Spildevandssag journ. nr. 14.852

Lyngby-Taarbæk kommune

beliggende Virum Stationsvej 143-151,

AFLØBSPLAN
L.T.K. sag nr. 14.852

Tegn. Nr. 1758
rettet 1-10-1959

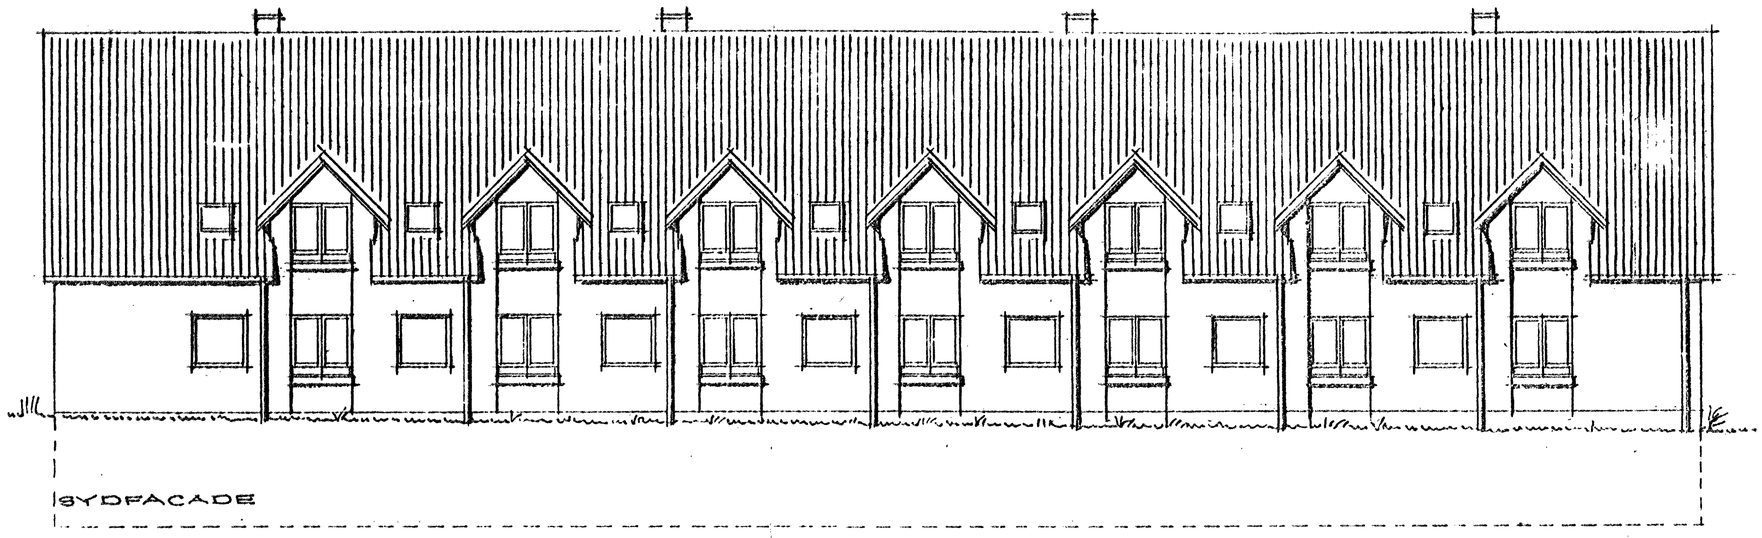
at afløbet fra kældernedgangen i hjørnet mellem blok B og C skal udføres som en 20 cm rørbrønd,

at vi går ud fra, at de faldstammer, der i kælderen er placeret op ad trappevæggene, føres under loftet, som antydet med blåt på tegningen, til forbindelse med faldstammerne i etagerne,

at der på de afløb fra slagterbutikken, der må formodes at føre stærkt fedtholdigt vand som afløbene fra tilberednings- og kogerum, på nærmere godkendt måde skal anbringes en fedtsamler, og vi forbeholder os ret til at stille alle de yderligere krav til afløbene fra levnedsmiddelbutikkerne, som sundhedskommissionens godkendelse måtte betinge,

at der ved tagnedløbenes forbindelse med kloakken skal anbringes en faststøbt rist i muffen på det øverste betonrør,

at der forinden tagvandsledningerne tilsluttes regnvandsbassinet skal indskydes et 50 cm sandfang til opsamling af eventuelle urenheder,

A/S MATR. NR. 12 DR. MFL. VIRUM
BEBYGGELSE. VIRUM STATIONSVEJ - VIRUMG.
HAVEPLAN MÅL 1:200
30. JULI 1959. RET. 12.8.59 - 22.8.59

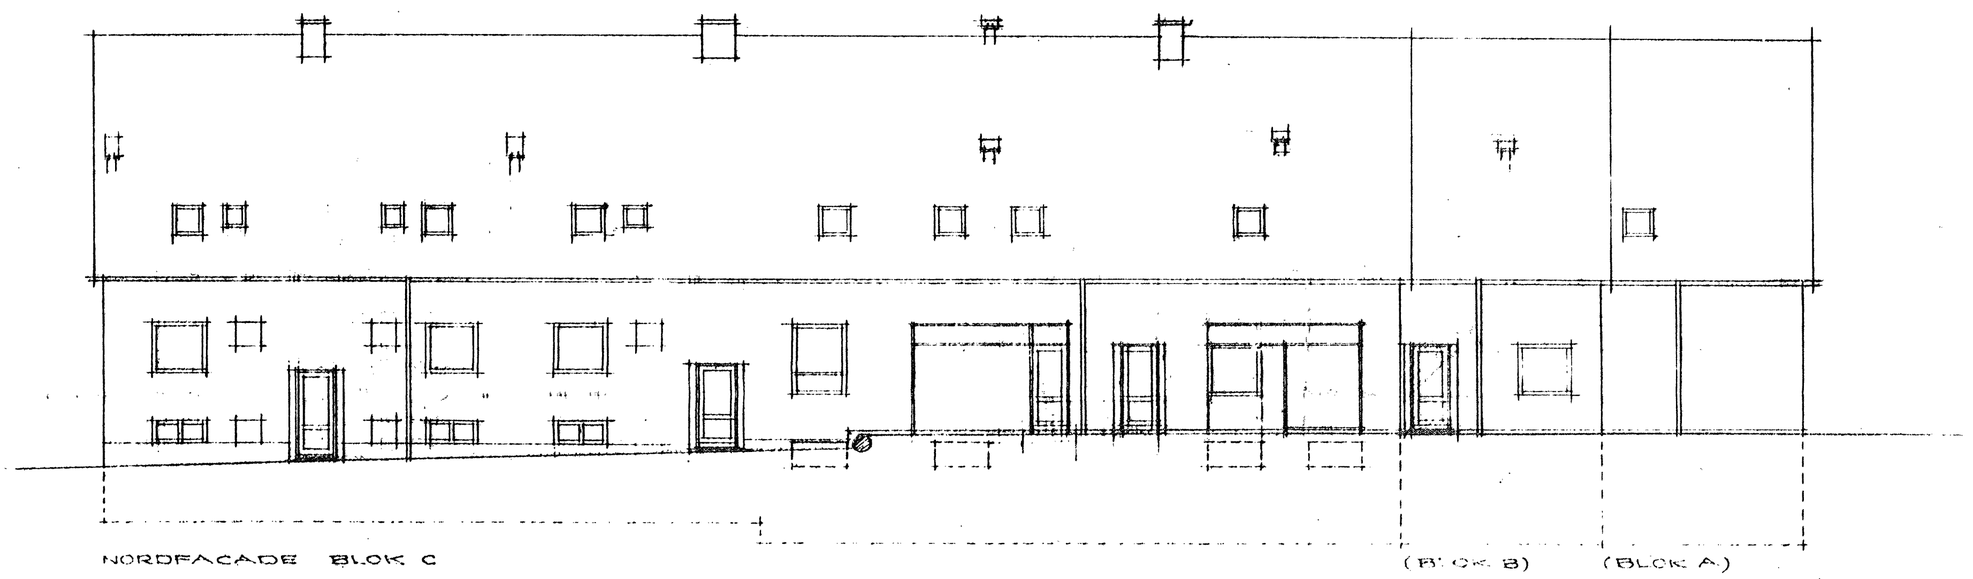
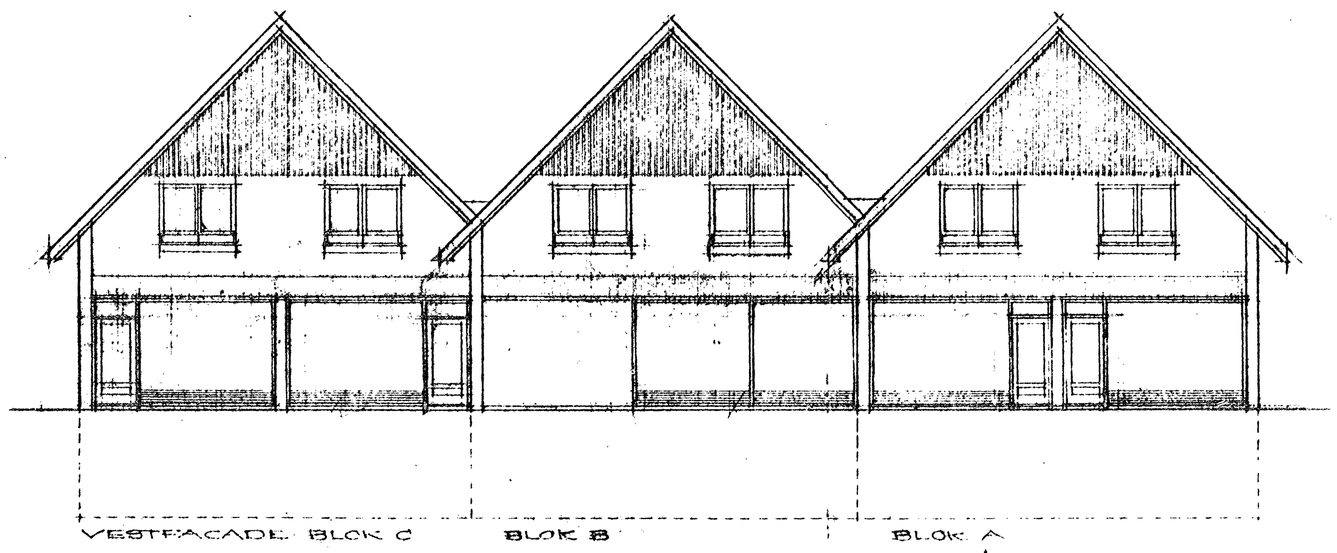
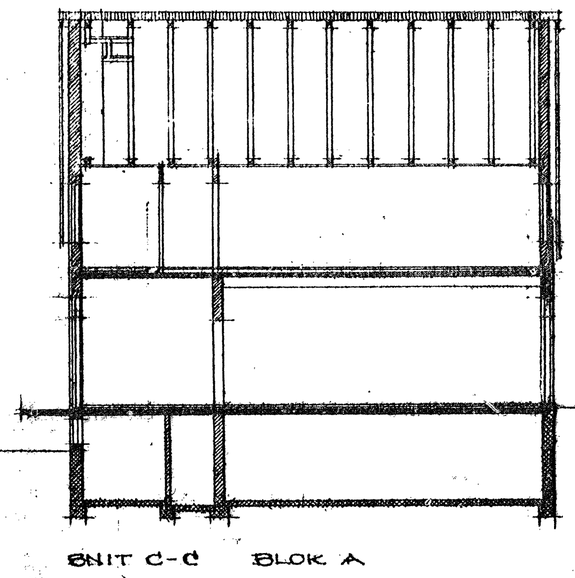
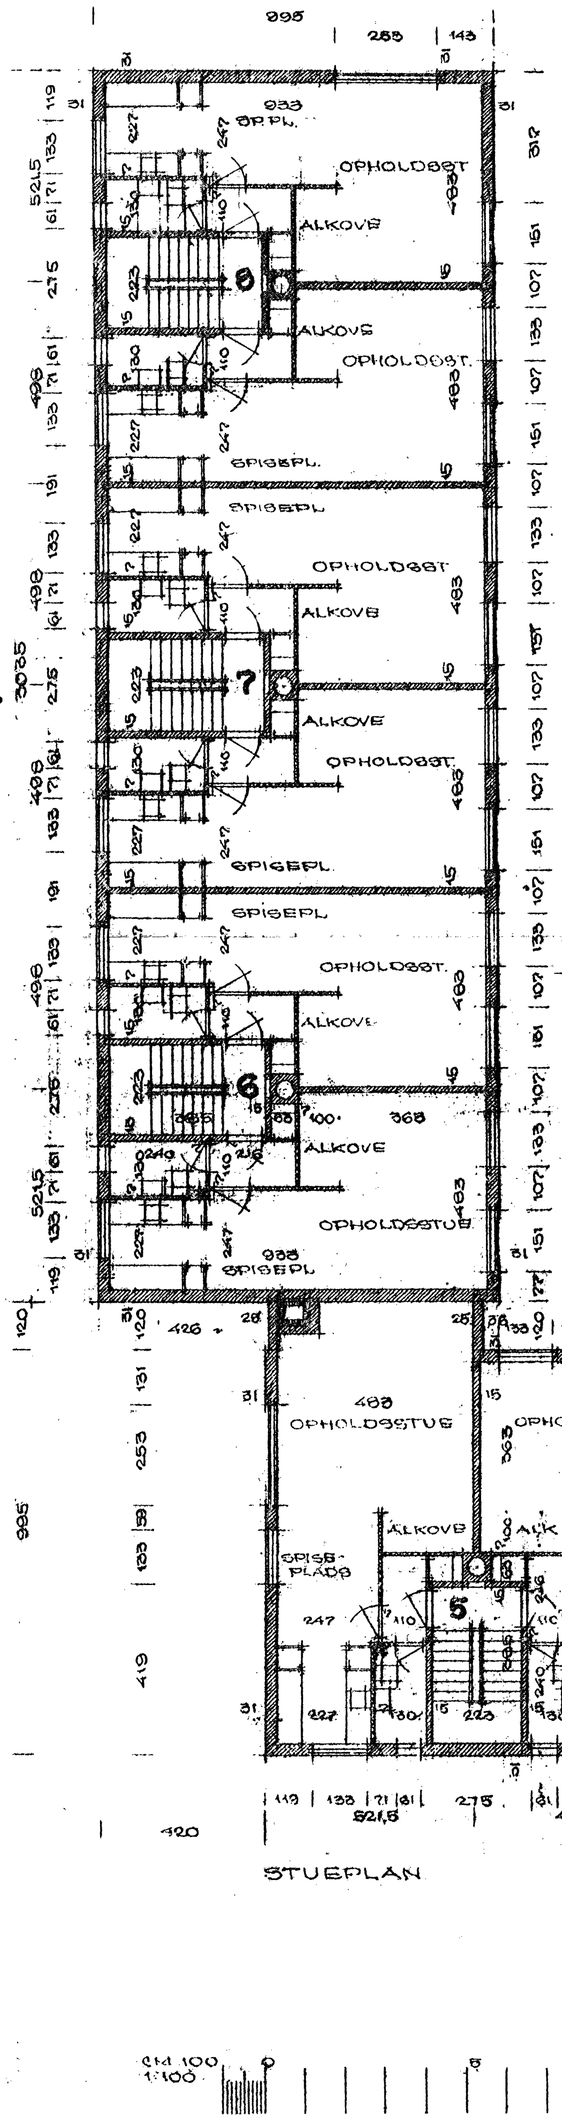
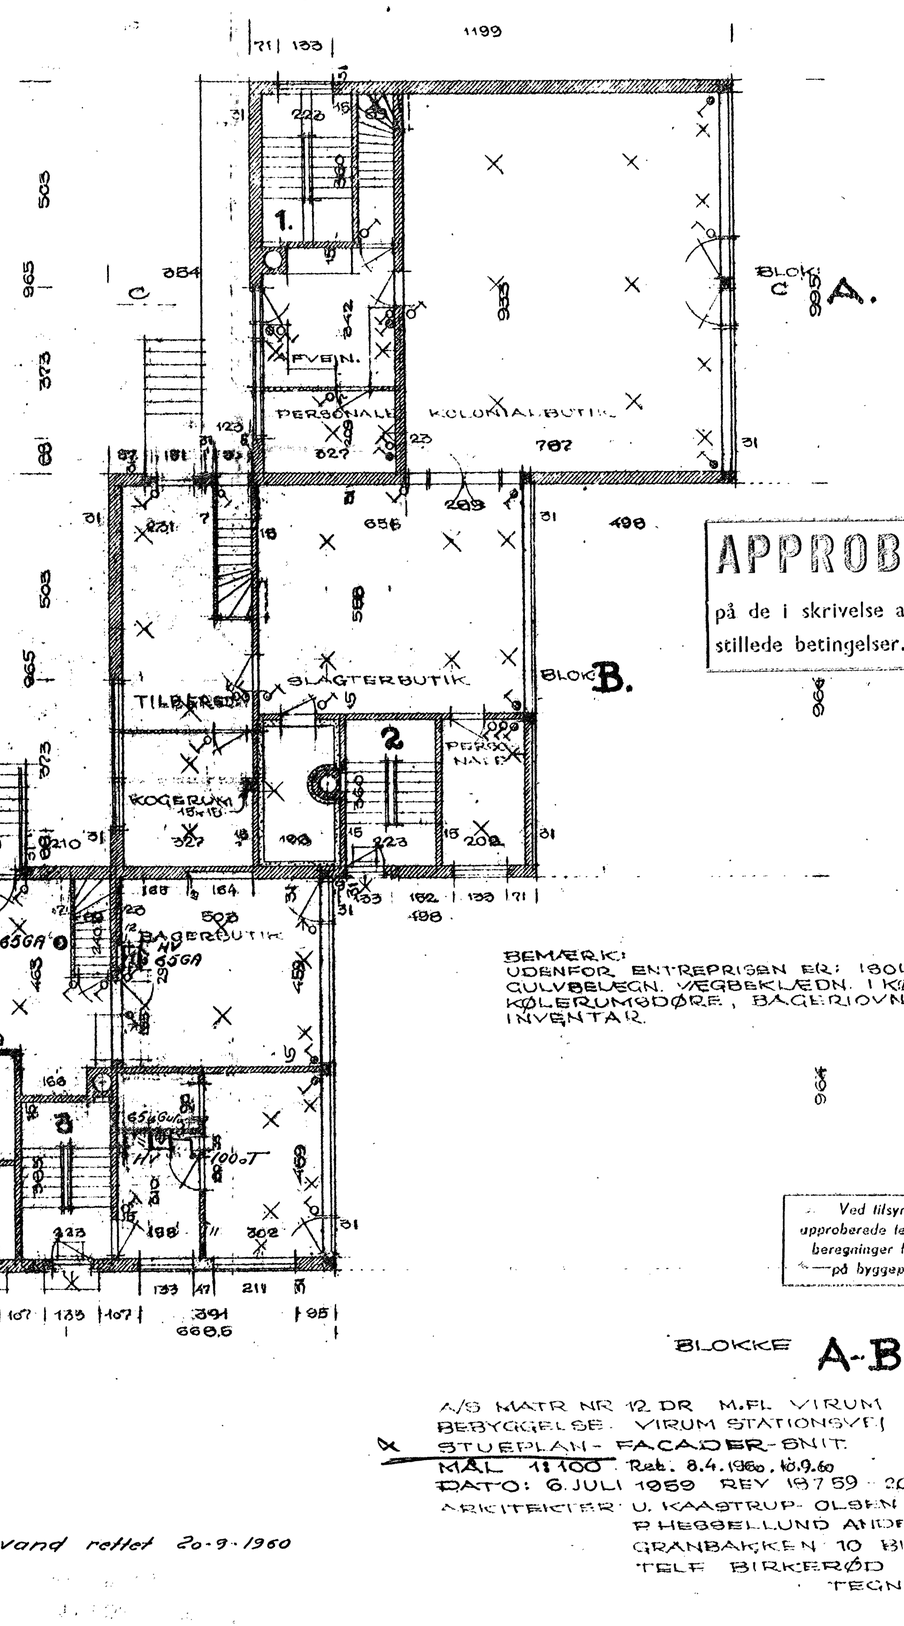
Hele grunden regnes imidlertid udnyttet betydelig stærkere, idet afløbskoefficienten for hele arealet bliver ca. o,5o, og den vil endda stige yderligere, når - eller hvis - parkeringspladserne forsynes med tæt belægning.

Det må forlanges, at afløbet fra en del af bebyggelsen og en del af det befæstede areal føres til faskiner, således at afløbskoefficienten for hele arealet under ét bringes ned til $\frac{1}{2}(o,2o + o,35) = o,275$, det vil sige, at det reducerede areal må nedbringes til højst 1.435 m².

Der kommer et endelt projekt hvor
bygvandet føres separat til et underjordisk
bygvandsbassin med jernrist afløb
så afløbskoefficienten ikke overskrides

KÆLDERPLAN

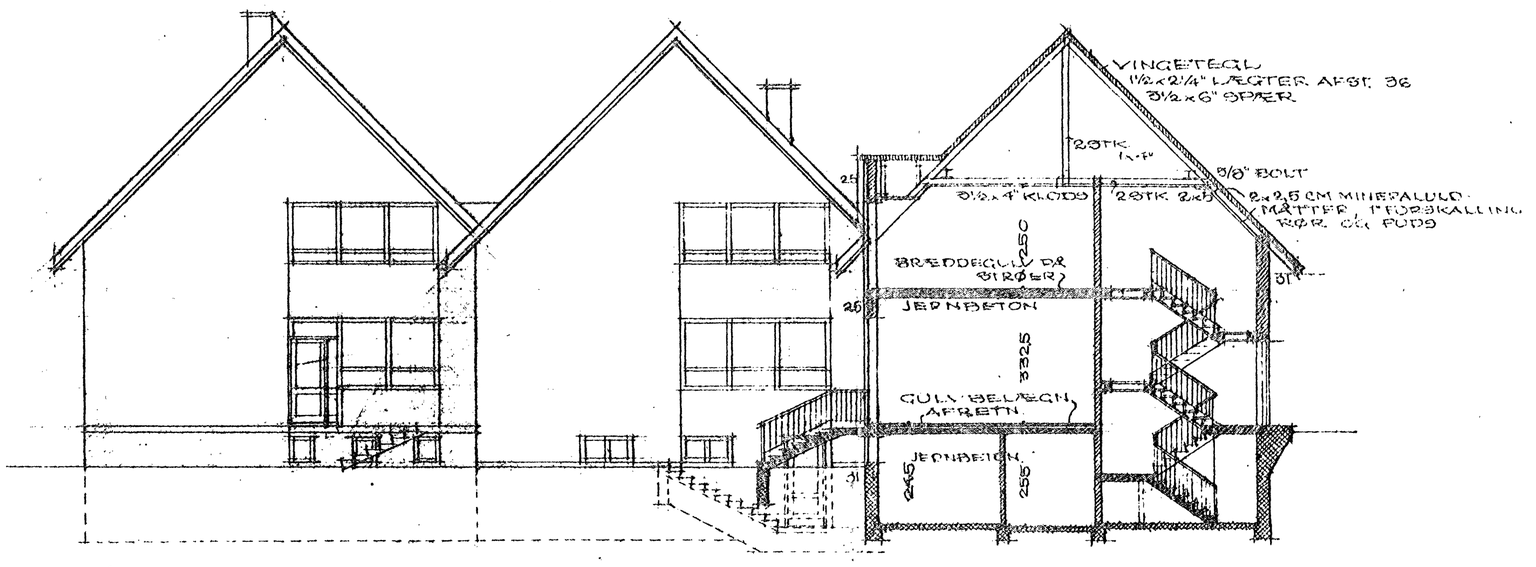
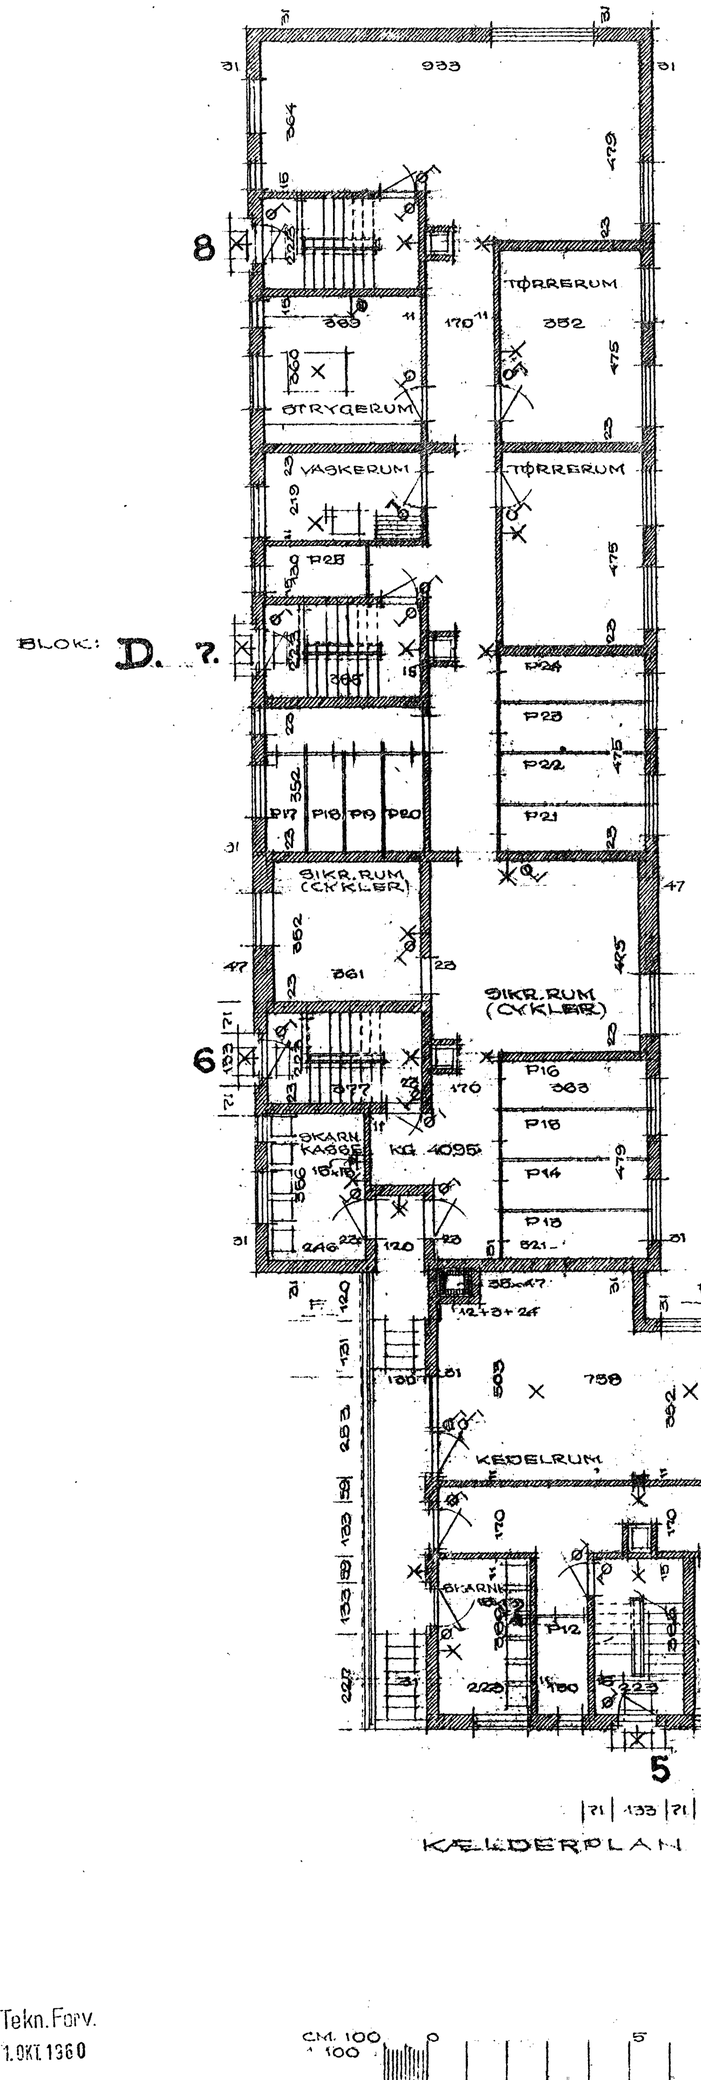
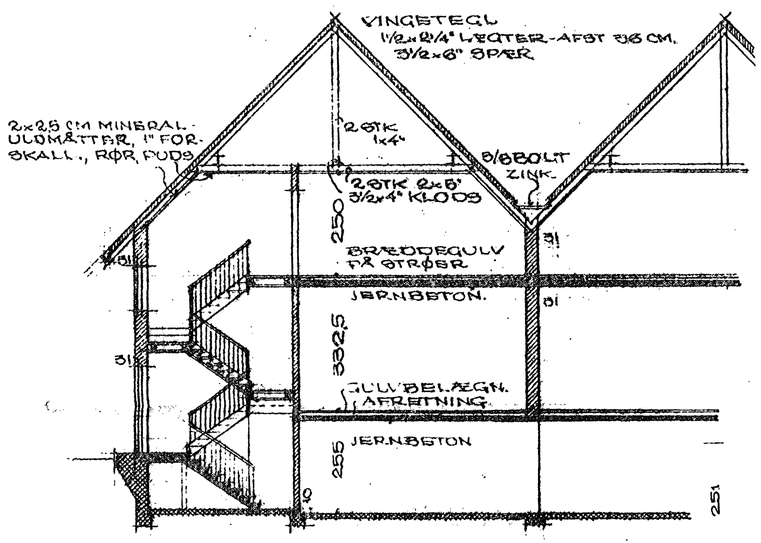
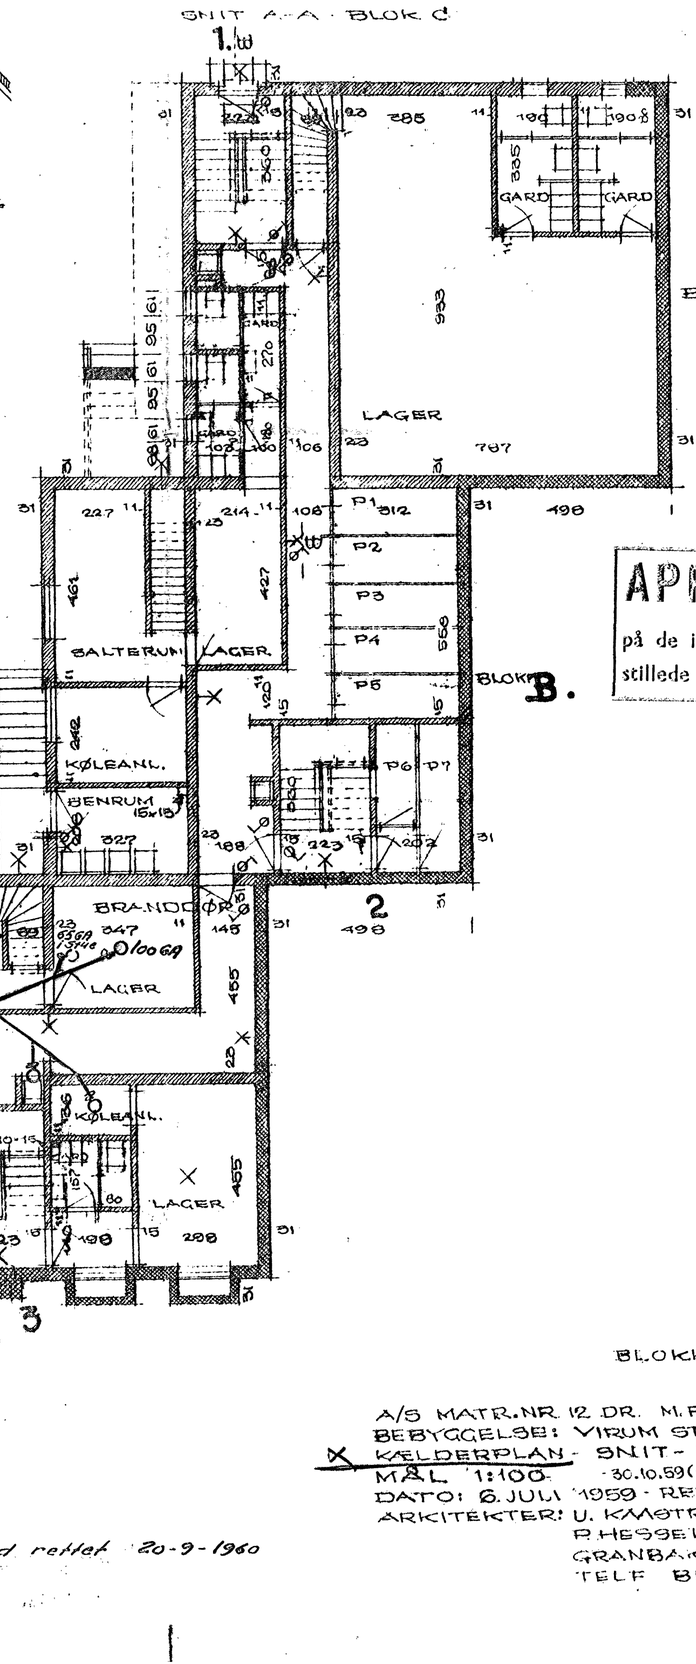
I Fortsættelse af tidligere fremsendte Andragende vedr. Spildevandsanlægget for Bebyggelse paa Grunden Matr. Nr. 12dr m.fl. af Virum, Hjørnet Virum Stationsvej – Virumgade ansøger jeg herved om Tilladelse til at lade udføre de paa de i 2 Eksemplarer medfølgende Tegninger viste Ændringer og Tilføjelser ved Indretning af Bagerbutikken.

Godkendes på betingelse af, at de i tidligere approbationsskrivelser stillede betingelser i øvrigt nøje overholdes.
LYNGBY-TAARBÆK KOMMUNES TEKNISKE FORVALTNING, den 17. oktober 1960.
